Акт осмотра квартиры

Дата осмотра: 14.10.2026

Г.тверь жк Онегин · Кв. Г.тверь жк Онегин — 14.10.2026 · Местные неровности на базе 100 мм (до 10 мм)

Описание: Потолок кухни

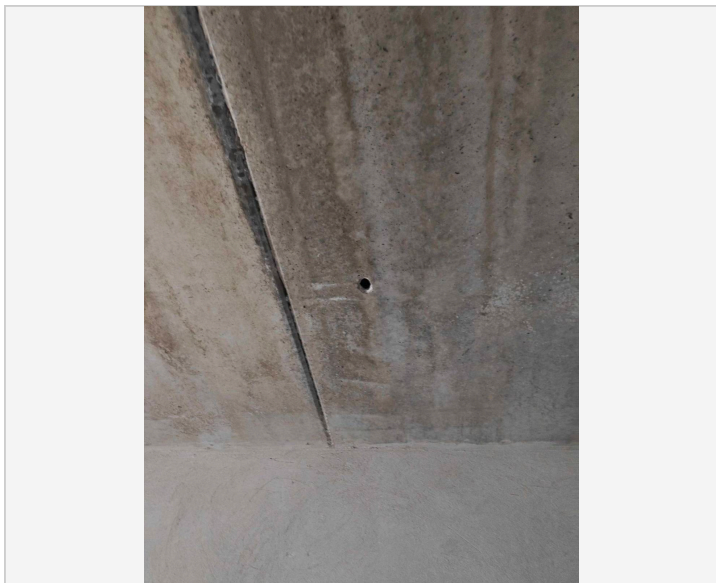
Местные неровности на базе 100 мм (до 10 мм)

табл Х.1 СП 70.13330.2012

Описание: Помещение кухни

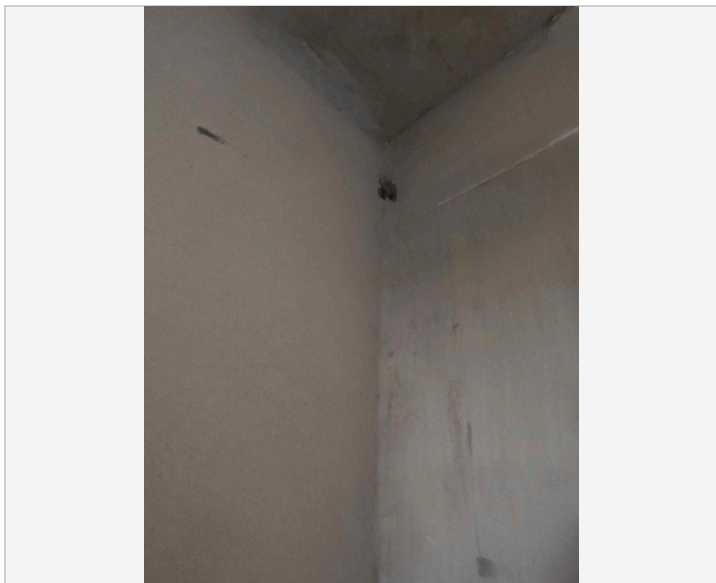
Глубина раковин в бетоне (до 20 мм)

прил. X СП 70.13330.2012

Описание: Спальня

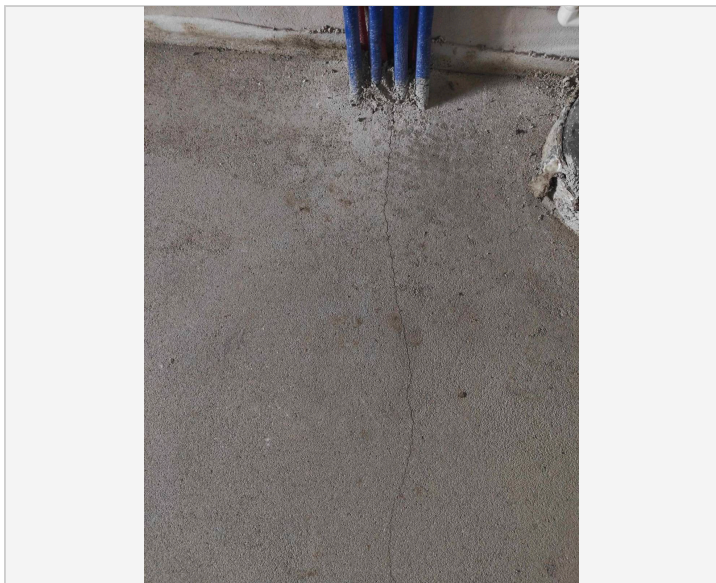
Трещины на поверхности бетона (до 0,2 мм)

прил. X СП 70.13330.2012

Описание: Помещение кухни

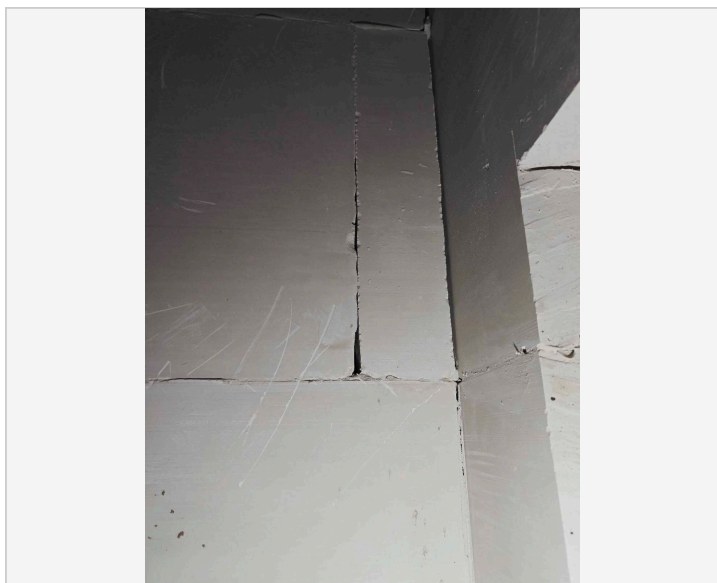
Трещины на поверхности бетона (до 0,2 мм)

прил. X СП 70.13330.2012

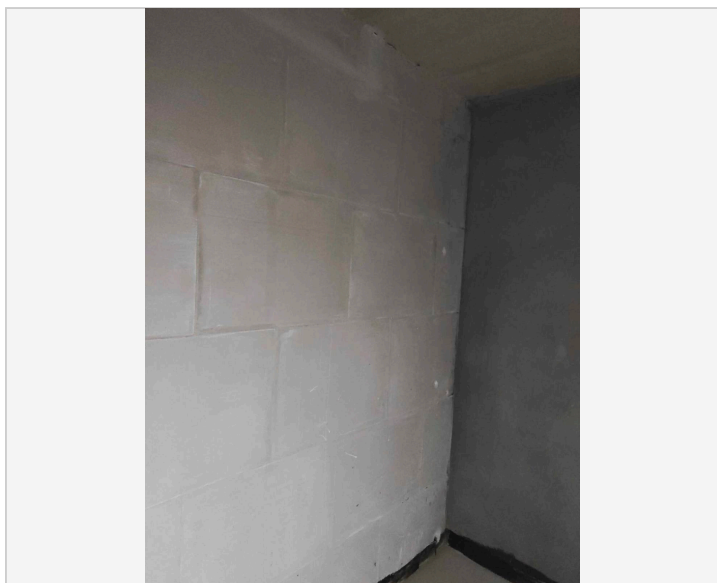
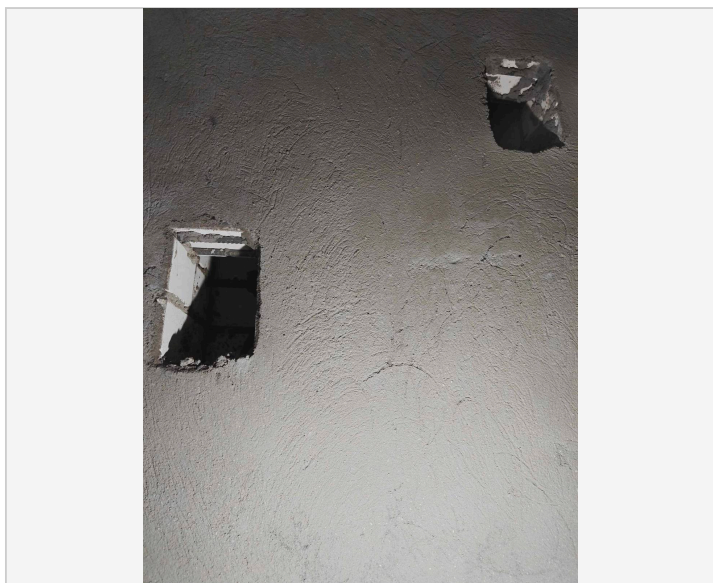
Вытяжная вентиляция из кухни, санузла, ванной — регулируемые решётки/клапаны

п. 9.11 СП 54.13330.2022

Описание: Отсутствует вентиляция в помещении ванной. Два выхода в помещении туалета. Отсутствует решётка вентиляции
